**AVIS RELATIF À LA PROTECTION
CONTRE LES EVENTUELS EFFETS NOCIFS ET NUISANCES
PROVOQUÉS PAR LES RAYONNEMENTS NON IONISANTS
GÉNÉRÉS PAR DES ANTENNES ÉMETTRICES STATIONNAIRES**

Commune : CHARLEROI - Exploitant : PROXIMUS

Référence exploitant : 71CLL_00

Rapport n° 3288 / 2023

Figure 1 : Vue en plan des lieux de séjour et des points de contrôle

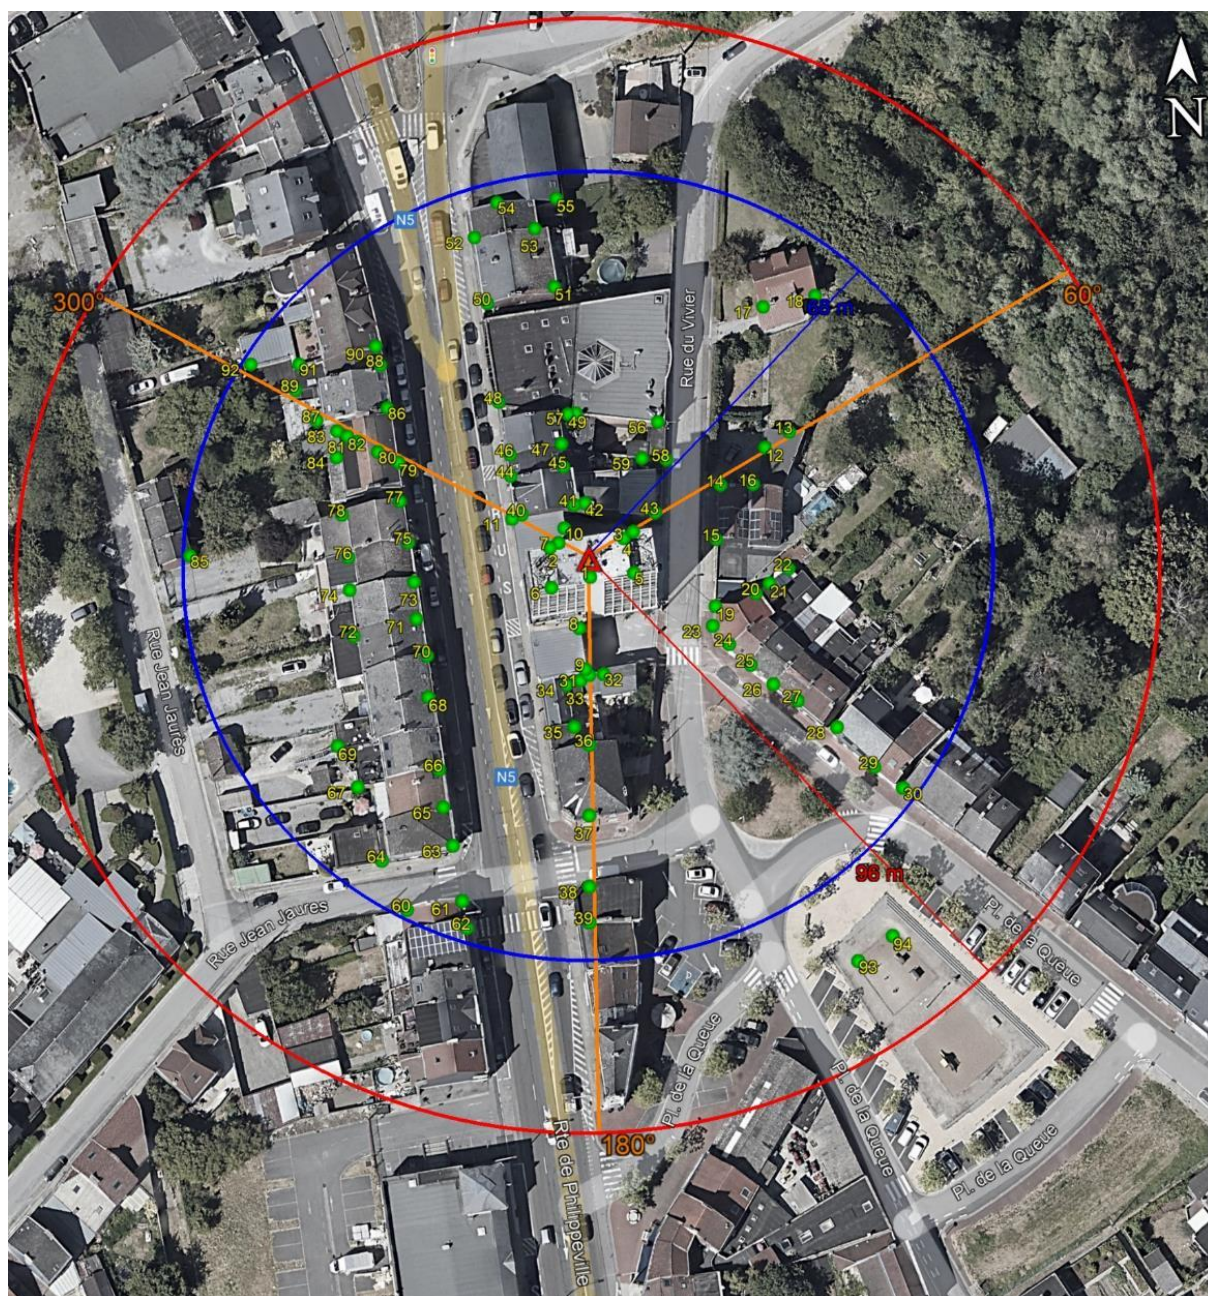
Les fréquences d'émission, la puissance rayonnée par chacune des antennes et leur gain permettent de déterminer le rayon de la zone à analyser. Tout dépassement de la limite par installation est exclu en dehors de cette zone. Le tableau 2 reprend les 35 LS² pour lesquels l'indice d'exposition est le plus élevé. Les différentes colonnes indiquent :

- le numéro du point de contrôle repris sur un des plans de la figure 1;
- le numéro du LS dans lequel se trouve le point de contrôle de la 1^{ère} colonne ;
- l'atténuation d'obstacle prise en compte pour le calcul de l'indice d'exposition dans le LS ;
- le résultat du calcul de l'indice d'exposition.

En ce qui concerne les antennes de l'installation mentionnées dans le tableau 1, la distance maximale à laquelle la limite pourrait être atteinte, à l'extérieur, est égale à 93,5 m. S'il n'y a pas de LS à une distance inférieure, les antennes respectent forcément la limite d'immission.

Dans le cas des LS situés à l'intérieur des bâtiments, une atténuation d'obstacle est prise en compte et il en résulte que la distance maximale à laquelle la limite pourrait être atteinte se réduit à 66,2 m.

Figure 2 : Vue en plan des installations d'antennes dans un rayon de 300 mètres autour de l'installation faisant l'objet de la demande d'avis

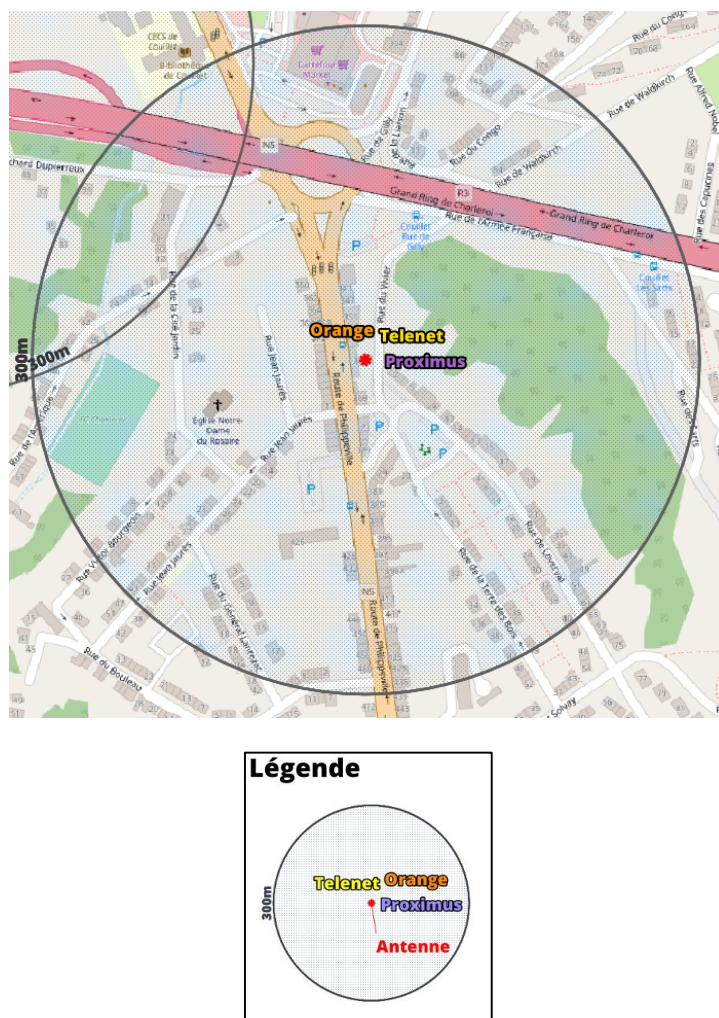
Le plan en projection verticale de la figure 2 indique la localisation des antennes actives éventuelles visées par le décret et situées dans un rayon de 300 mètres autour de l'installation référencée dans le paragraphe 2. Les données de localisation de ces antennes et les avis correspondant sont accessibles via le cadastre en ligne des antennes émettrices stationnaires⁶.

Compte tenu du nombre d'installations localisées dans la figure 2, il apparaît que l'intensité du rayonnement électromagnétique généré, dans les lieux de séjour situés à proximité de l'installation référencée dans le paragraphe 2, par l'ensemble des antennes émettrices stationnaires de l'ensemble des exploitants du même site d'antennes émettrices stationnaires respecte la limite fixée à l'article 4, § 2 du décret.
